Rakennustarkastusyhdistys RTY ry
Kettutie 2
00800 Helsinki

LAUSUNTO
versio 2-25032021

VIITE: LAUSUNTOPYYNTÖ 17.2.2021 OTKES Y2020-01

**LAUSUNTO ONNETTOMUUSTUTKINTAKESKUKSEN LUONNOKSESTA SENIORITALON TULIPALO
JYVÄSKYLÄSSÄ 10.7.2020**

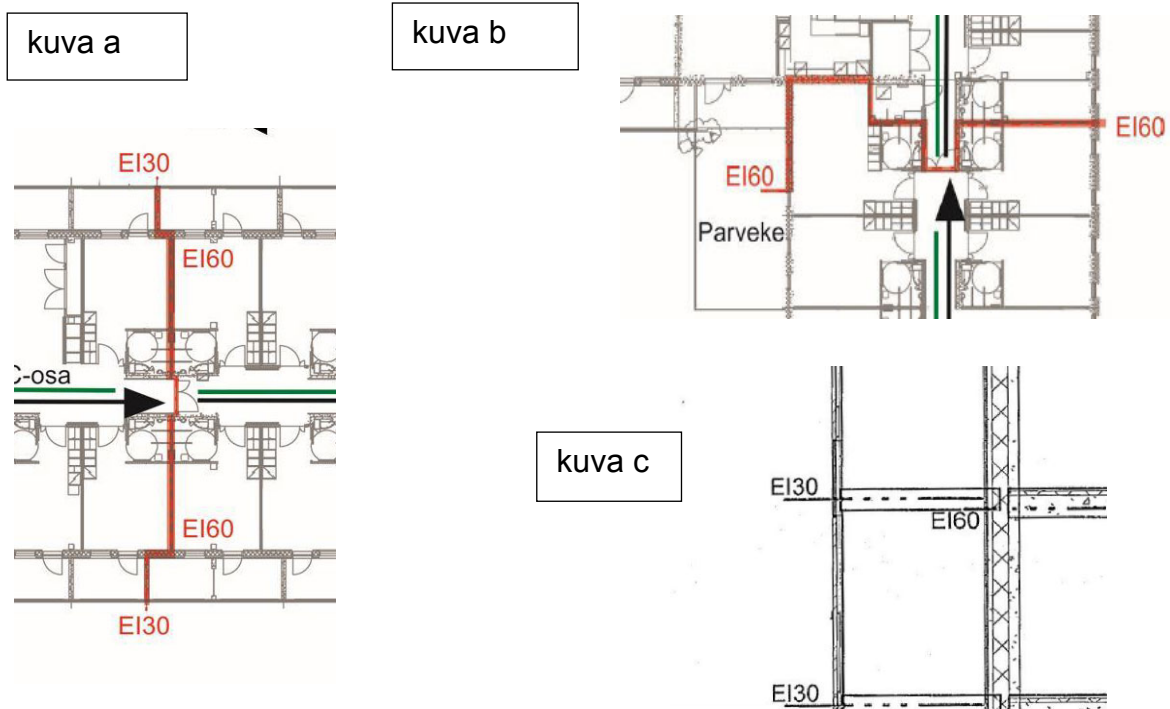
Parvekkeilta, koska ne on määritelty ulkotilaksi, ei ole edellytetty laatan kohdalla pystysuuntaista metrin osastointia (vrt. avokaiteet jne). Perusvaatimuksena (ei lue E1:ssä asiasta mitään) on ollut

estää ulkosivuilla savun leviäminen parvekkeelta toiselle. Sama vaatimus on lasitusjärjestelmille. Parvekelaatan ja asunnon seinän välisen liitoksen pitää olla EI30luokkaa (ei sanoita suoraan E1:ssä, välillisesti taulukossa 6.2.1: Parvekkeiden palonkestävyysvaatimus on puolet kerroksen kantavien rakenteiden vaatimuksesta).

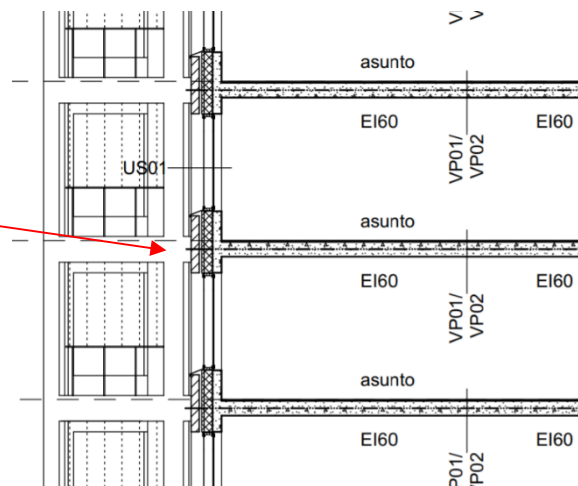
esim. leikkeet pohjapiirroksista ja kuva 26. Missä todetaan, **ettei** yleisleikkauksessa esitettyä **EI30** palo-osastointia ole toteutettu.

kuva 26. Parvekelaattojen kohdalle merkitty EI30 palonkestävyysvaatimus ei ole toteutettu. Osastointia ei ollut toteutettu.

Yleisplaneissa ja -leikkauksissa esitetään palo-osastoinnin viiva aina rakenteesta "ulostulevana", sillä sen havainnointi on suunnitelmista muuten hankalaa. Kuvien a ja b pohjapiirroksissa ei tarkoiteta, että asunnon välisessä osastointikohdassa on julkisivun ilmarako katki ja sinne tehty pystysuora EI30 palokatko. Tässä kohtaa julkisivua noudatetaan E1:n kohtaa 7.1. Tämä perusperiaate on edelleen voimassa ja löytyy selkeästi esitettynä nykyasetuksen perustelumistiosta. Vain palomuurin ulotetaan tuuletusraon läpi. On hyvin huolestuttavaa, jos vakiintuneita piirrosmerkkejä aletaan tulkita eri tavoin.

Eli leikkauksessa (kuva c) esitetty osastointiviiva EI tarkoita vaakasuuntaista EI30 luokan palokatkoa tuuletusraossa. Näin ei tulkita tänä päivänäkään. Asiaa voi verrata myös tilanteeseen, missä ulkopinnassa on parvekelasitusjärjestelmä. Tässäkään tapauksessa ei ole vaatimuksena kuin ilman ja savun kulkeutumisen estäminen parvekkeelta toiselle.

Selostuksessa tulisi korjata tulkinta, että yleisvaaka- ja yleispystypalo-osastointi tarkoittaa myös ilma- ja katkaisu.
